【blankキー仕様変更のお知らせ】

品番	純正メーカー名	変更実施日
M358	MITSUBISHI	※在庫がなくなり次第、切替
FM373

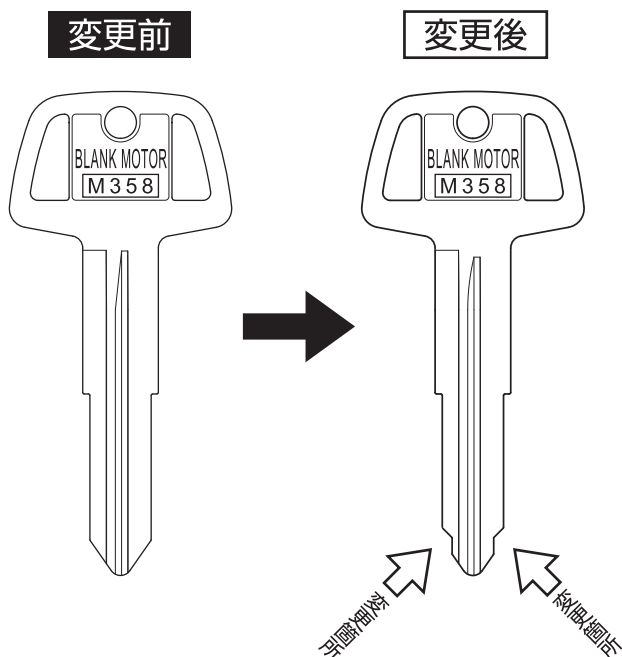
鍵足先端部の形状が変わりました。

コードマシンにて複製を行う際、これまで鍵足先端部の追加工(切削)が必要でしたが、今回の仕様変更によって、コードマシンのみでの複製が出来るようになりました。

- ※1. 今回変更した鍵足先端部形状は純正キーに合わせました。
- ※2. RC101Gなどのシリンダー用マシンをお使いの場合、変更前のblankキーでも問題なく複製出来ます。

blankキーカタログ アップデート(貼付)用

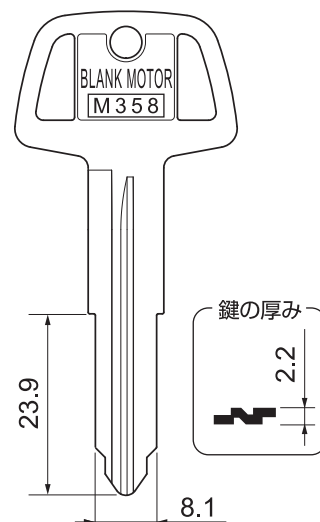
M 358

- ⊕ FM373 (他) M373 (MJ) A358
- ⊗ SP-13(MIT11RAP)
- ⓐ 30010~32009
- ⓐ M353 (SUZ) M355 (SUZ) M355対応 M358対応
- ⓐ ストッパー合せ・溝バサミ
- ⓐ M 347
